**Avis délibéré de la mission régionale d'autorité
environnementale sur l'ouverture d'une carrière de
roches massives par la société Carrière de Joux à Joux
(69)**

Avis n° 2022-ARA-AP-1309

Avis délibéré le 29 mars 2022

Figure 3 : Localisation des mesures de compensation (Source : étude d'impact)

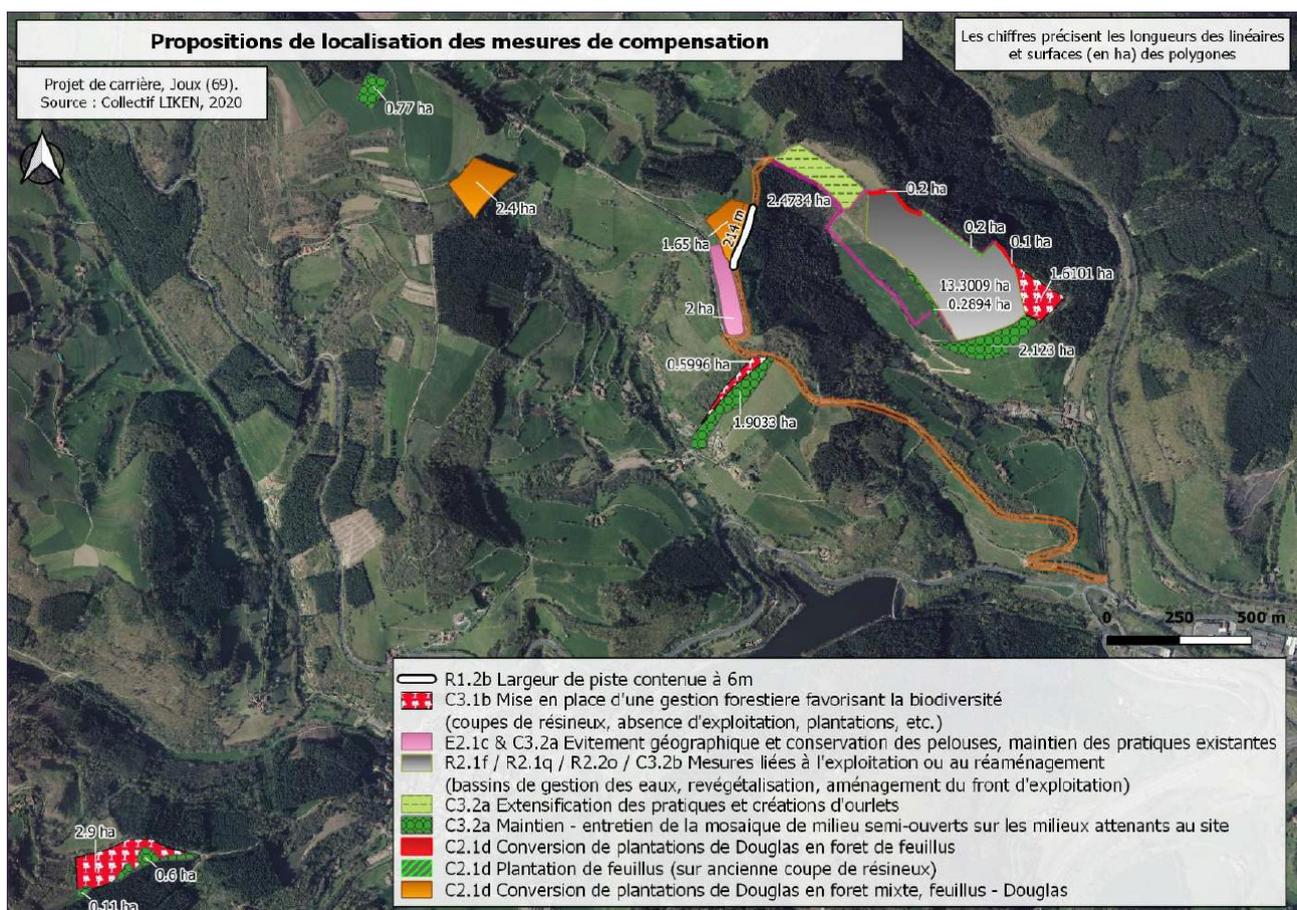
Ces mesures visent à créer ou renforcer des habitats variés, alternant des habitats ouverts, semi-ouverts et arborés. Le dossier indique qu'elles seront, excepté l'une d'entre elles, mises en œuvre dès la première phase d'exploitation, c'est-à-dire dans les cinq premières années d'exploitation. L'une d'entre elle consiste à restituer progressivement des boisements, après chaque phase d'exploitation. Comme précisé précédemment, cette mesure ne peut être considérée comme de la compensation puisqu'elle a lieu après les impacts liés au défrichement de chaque phase. Sa mise en œuvre doit en outre se poursuivre sur la totalité de la durée d'exploitation.

L'Autorité environnementale réitère sa recommandation précédente.

L'Autorité environnementale recommande de préciser le calendrier de mise en œuvre des mesures ERC, en particulier des mesures de compensation, afin de s'assurer que ces mesures seront mises en œuvre et effectives avant le début des impacts.
